Gemeinde Gauting

Bebauungsplan Nr. 62 / Stockdorf

Neues Leben an der Würm

Formelle Beteiligung der Behörden und sonstigen Träger öffentlicher Belange sowie der Öffentlichkeit gemäß § 3 Abs. 2 und § 4 Abs. 2 BauGB in der Zeit vom 11.03.2025 bis 11.04.2025.

Anlage 3: „Lageplan Wasser“

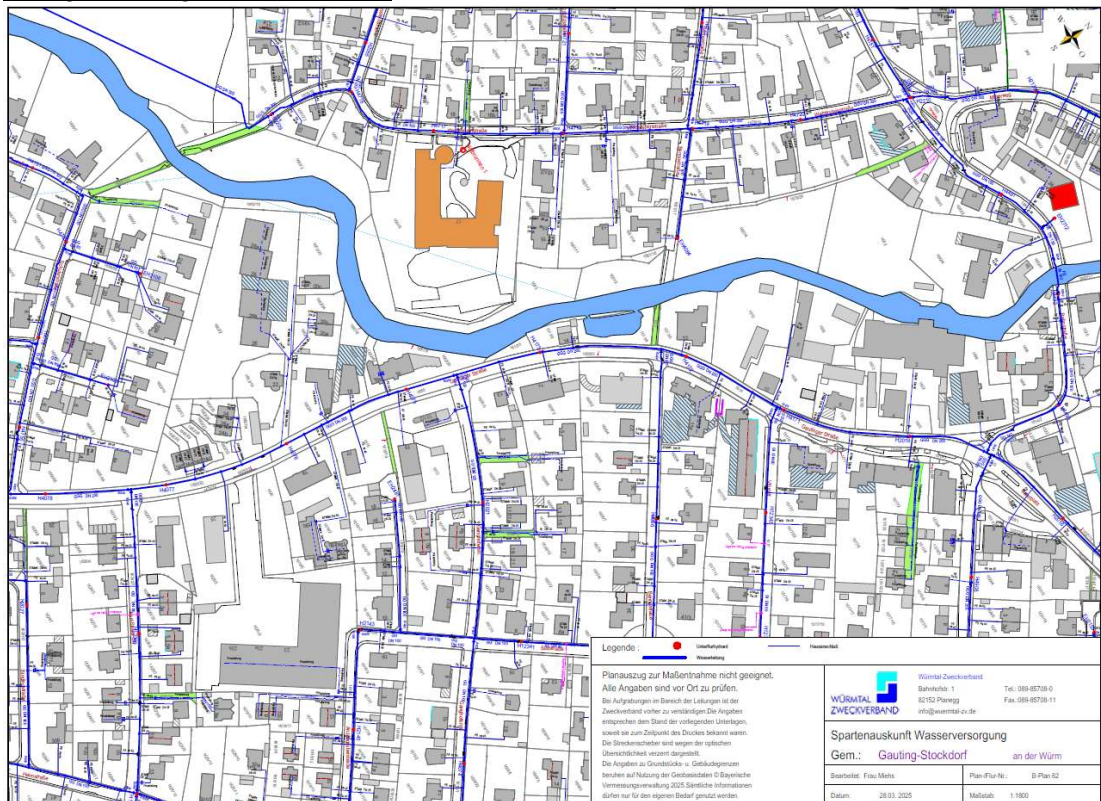
Entgegen der Angabe unter Nr. 1.5 der Begründung zum Planentwurf ist das Plangebiet - wie aus den beigefügten Katasterauszügen ersichtlich in Bezug auf die Schmutzwasserentsorgung nur teilweise erschlossen.

Die innerhalb der Planzeichnung Teil Nord für die Bebauung vorgesehenen Flurstücke Nr. 1510, 1667/4 und 1682 sind bislang nicht an das öffentliche Schmutzwasserkanalnetz des Würmtal-Zweckverbandes angebunden. Die

Bei der Planung handelt es sich um eine Gesamtkonzeption für mehrere im Eigentum desselben Eigentümers stehende Grundstücke. Dem Eigentümer wird aufgegeben eine Erschließungsplanung vorzulegen und mit dem Würmtal-Zweckverband abzu-

stimmen und ggf. mit diesem die erforderlichen Erschließungsverträge unter Einräumung beschränkt persönlicher Dienstbarkeiten abzuschließen.
Die Hinweise auf die Entwässerungssatzung und dem Abstand zu Neupflanzungen werden in der Planung ergänzt.

Anlage 1: „Lageplan A3 2Bl“**Abwägung**

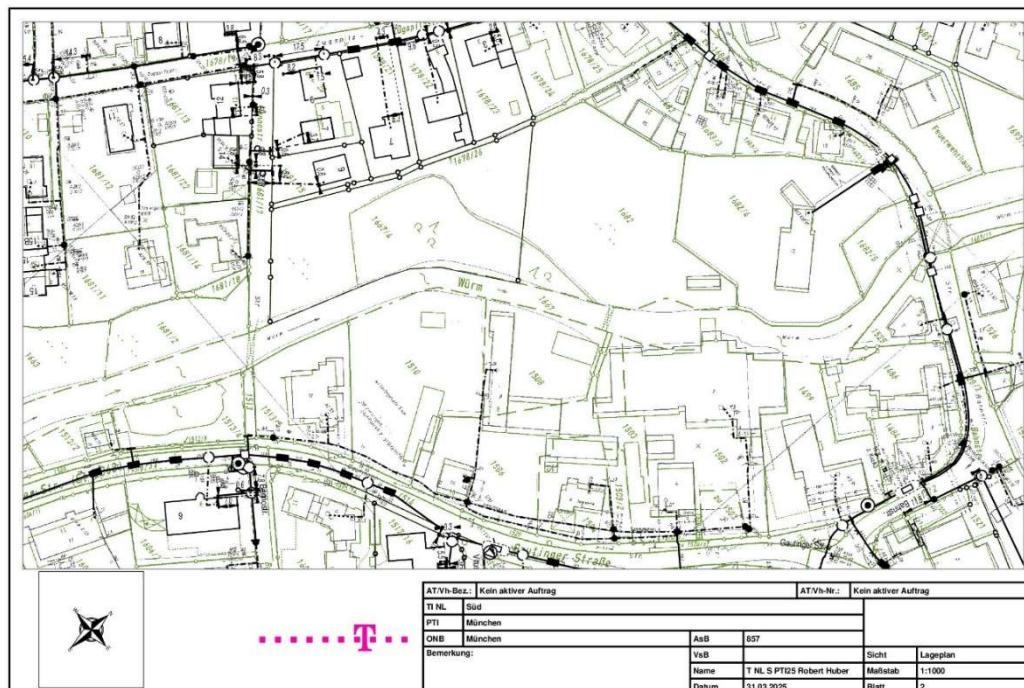
Im Plangebiet befinden sich Telekommunikationslinien (TK-Linien) der Telekom. Es handelt sich hierbei um mehrere Hauszuführungen zu den derzeitigen Bestandsgebäuden im Plangebiet. Diese Hauszuführungen sollen, solange sich aktive Anschlüsse darauf befinden, auf dem Grundstück verbleiben. Nach Kündigung aller Anschlüsse durch die Kunden, kann diese TK-Linie problemlos entfernt werden.

Einen Lageplan mit unseren eingezeichneten Telekommunikationsanlagen haben wir beigefügt. Zeichen und Abkürzungen im Lageplan sind in der Legende in der Kabelschutzanweisung zu entnehmen.

Vorbehaltlich einer positiven Ausbauentscheidung machen wir darauf aufmerksam, dass die vorhandene Telekommunikationsinfrastruktur nicht ausreicht, um das Plangebiet zu versorgen. Es sind zusätzliche Planungen und Baumaßnahmen erforderlich. Die Telekom Deutschland GmbH behält sich vor, die notwendige

Ein Hinweis auf Baumneupflanzungen wird in der Satzung ergänzt. Die übrigen Hinweise werden im Rahmen der Objektplanung berücksichtigt.
